Commission économique pour l'Europe**Comité des transports intérieurs****Forum mondial de l'harmonisation des Règlements
concernant les véhicules****185^e session**

Accord de 1958 :**Examen de projets d'amendements à des Règlements ONU existants,
soumis par le GRSP****Proposition de complément 6 à la série 03 d'amendements
au Règlement ONU n° 129 (Systèmes améliorés de retenue
pour enfants)****Communication du Groupe de travail de la sécurité passive***

Le texte ci-après, adopté par le Groupe de travail de la sécurité passive (GRSP) à sa soixante-neuvième session (ECE/TRANS/WP.29/GRSP/69, par. 22), est fondé sur le document ECE/TRANS/WP.29/GRSP/2021/6, non modifié. Il est soumis au Forum mondial de l'harmonisation des Règlements concernant les véhicules (WP.29) et au Comité d'administration de l'Accord de 1958 (AC.1) pour examen à leurs sessions de novembre 2021.

Figure 6
Distance minimale pour l'essai de choc latéral

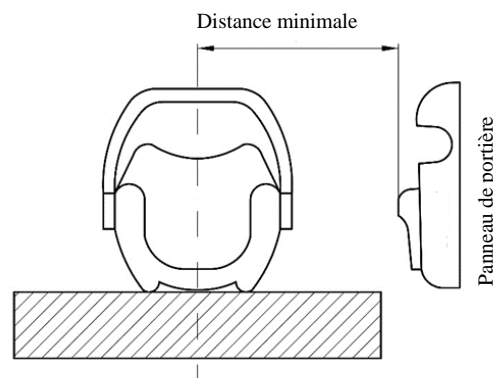
- e) Pour l'essai de choc latéral, les systèmes améliorés de retenue pour enfants doivent être placés dans leur position d'utilisation la plus verticale. Cette position doit être choisie même si elle sort du gabarit du siège du véhicule.

Pour chaque essai, la position initiale du panneau de portière utilisé pour l'essai de choc latéral par rapport à la banquette d'essai doit être réglée compte tenu de la distance minimale entre le panneau et le centre de la place assise, comme indiqué à la figure 6 ;
